高経年化対策 – 過去のトラブルや東日本大震災を踏まえた高経年化評価 –

論点No.166、172

東海第二発電所の高経年化対策においては、過去に発電所で発生したトラブルや東日本大震災の影響を考慮しているのか。また、高経年化によりトラブルが増えている傾向はないのか。

ワーキングチーム検証結果

東海第二発電所における経年劣化に関するトラブル事象の比較

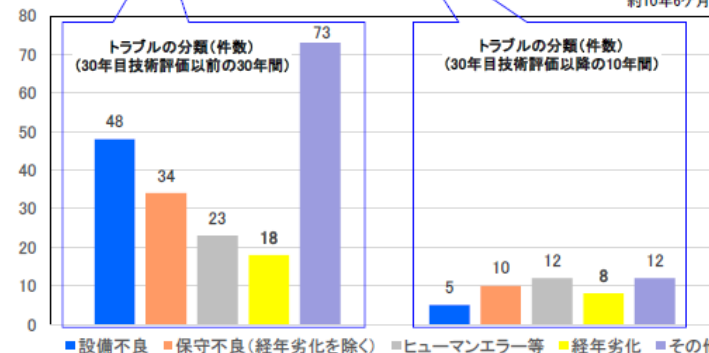
- 30年目技術評価以降の経年劣化によるトラブルの発生頻度は低減。運転期間の長期化とトラブル事象の件数に相関はない。
